NOTE TECHNIQUE

N° 159 D

DS 21 (DX-DJ) - DS 20 (DY-DL)
BREAK 21 (DXF-DJF)- BREAK 20 (DYF-DLF)
ID 20 (DT) - ID 19 b (DV)
AILES AVANT

Jonc de glace de phares

Fig. 1

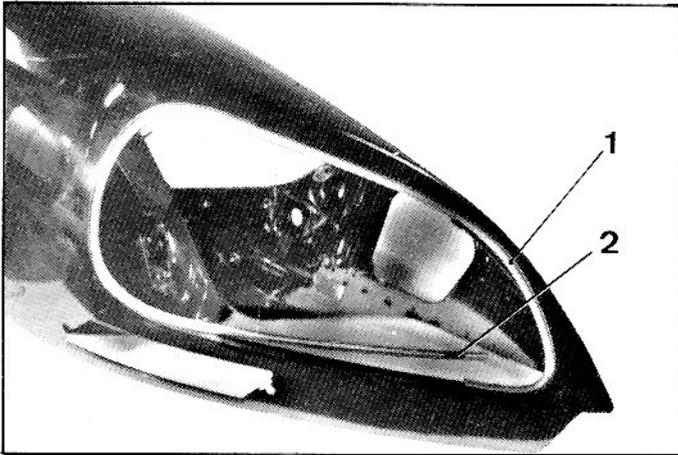
1er CAS : Montage du jonc « plastique » sur aile ne comportant pas de picot de maintien.

- Monter le jonc (1) (fig. 1) en prenant soin de l'enfoncer correctement.
- Faire glisser le cache joint (2) en évitant de rayer le jonc et de manière à recouvrir ses extrémités.
- Monter la glace de phares.

Fig. 2

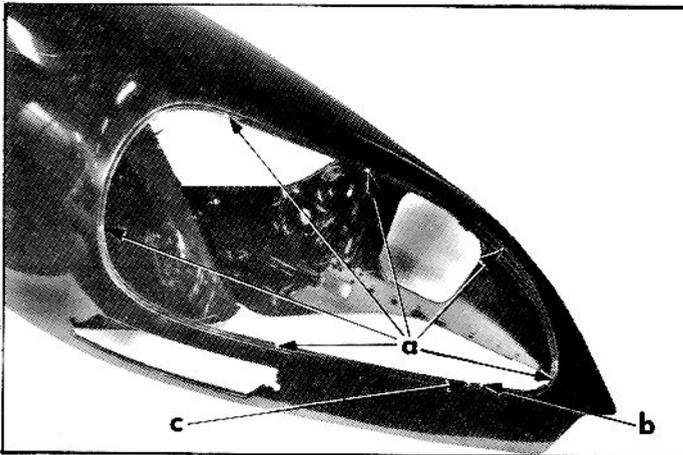
2e CAS : Montage du jonc « inox » sur aile ne comportant pas de picot de maintien.

Il est nécessaire de faire des picots d'accrochage qui maintiendront le jonc «inox» en place (pour l'exécution des «picots» voir fig. 3)

- Avant peinture déterminer approximativement et comme indiqué sur la fig. 2, l'emplacement de 8 picots (a, b, c) à 2 mm du bord de la baie. Les extrémités du jonc (1) doivent recouvrir respectivement l'un et l'autre des picots (b et c), le cache joint chevauchant l'ensemble.
- Refouler le métal vers l'extérieur à l'aide d'un pointeau de façon à former 8 picots de hauteur $h = 1,5$ mm environ. Placer un morceau de bois, à l'extérieur, avant de pointer, pour éviter de déformer la baie de phare.
- Monter le jonc comme pour le 1er cas.
